改善箇所説明図

基準不適合発生箇所

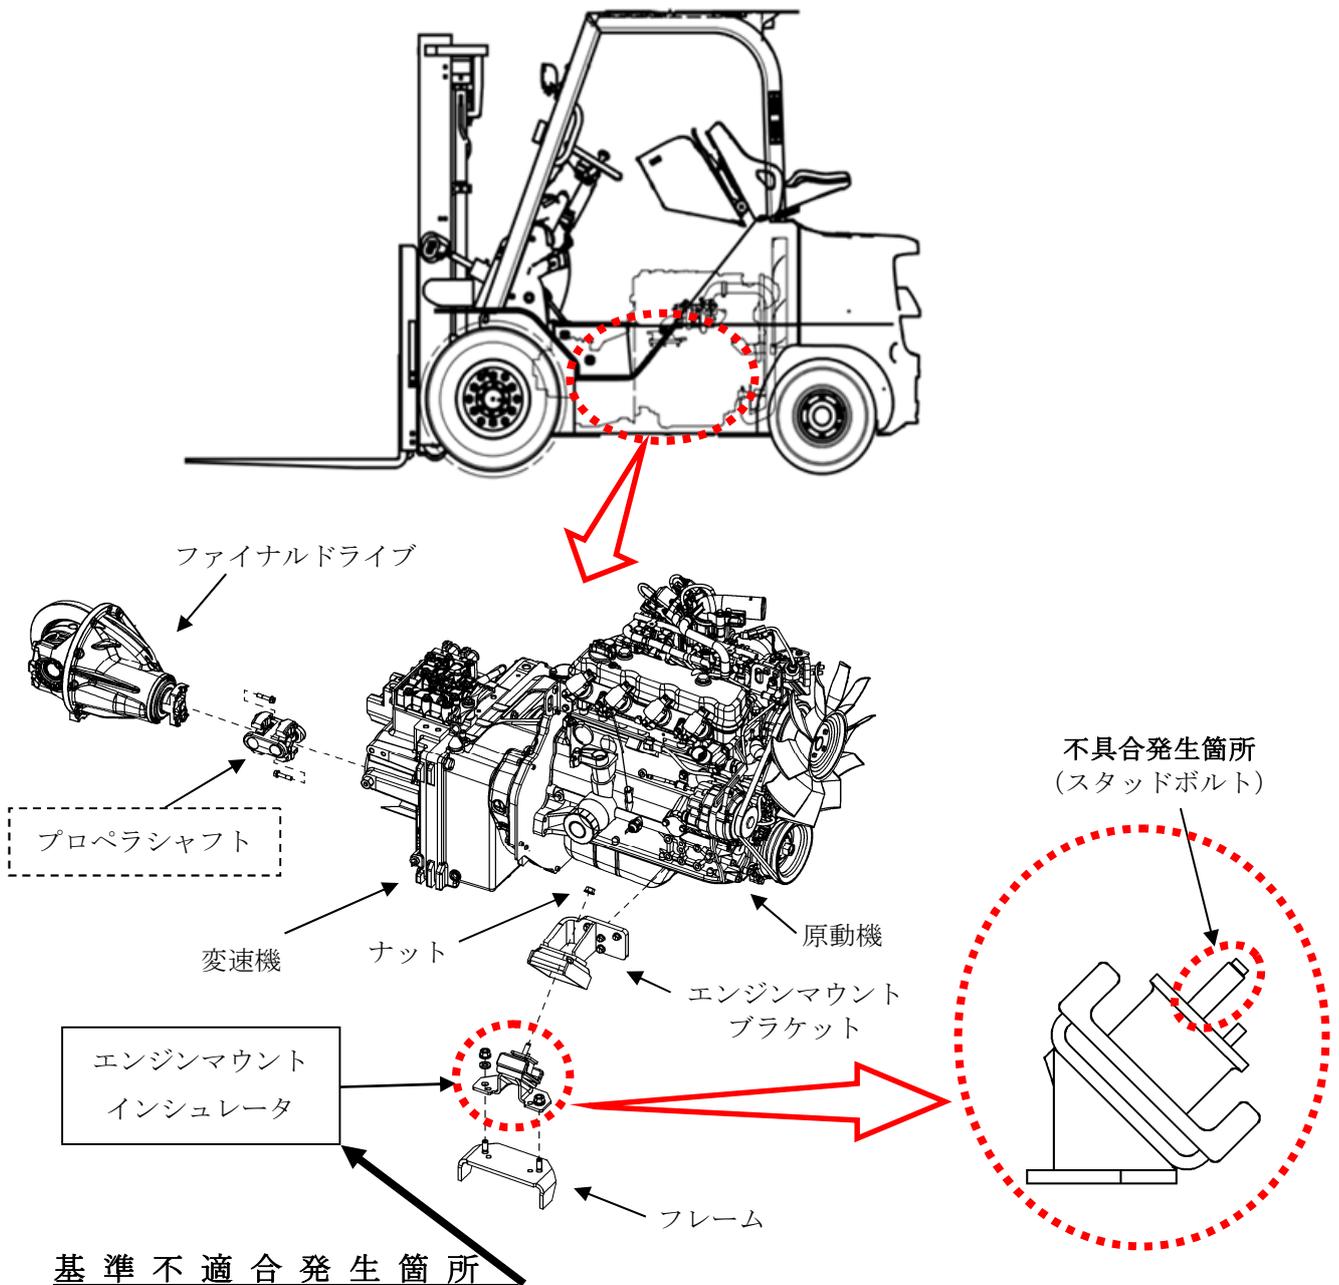
フォークリフトのエンジンマウントインシュレータにおいて、スタッドボルトの熱処理が行われていないため、強度が不足している。そのため、規定トルクでナットを締め付けると当該ボルトが伸びて軸力が低下し、そのままの状態で使用を続けると、エンジンの振動等によりナットが緩み、最悪の場合、ナットが外れてエンジンが傾き、プロペラシャフトが破損して走行不能となるおそれがある。

改善内容
 全車両、エンジンマウントインシュレータを良品に交換する。なお、プロペラシャフトを点検し、損傷している場合は、交換する。
